改善箇所説明図 ①

ゴムプラグ（止水栓）

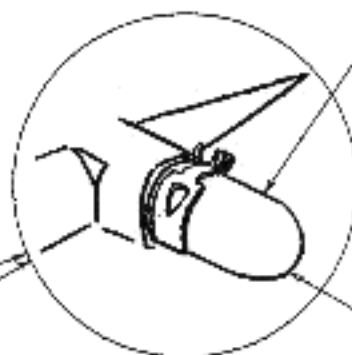
基準不適合発生箇所

ゴムプラグ（止水栓）の耐熱性が不足しているため、冷却水が漏れて、オーバーヒートに至るおそれがある。

改善の内容

原動機の製造番号を確認し、該当する車両は、ゴムプラグ（止水栓）を対策品と交換する。

製造番号打刻位置

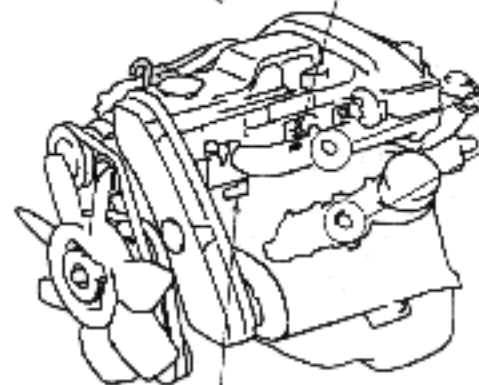
（該当する製造番号は0174729 から0378000）

識別

改善済車両には、インターマニホールド上部に黄色ペイントを塗布する。
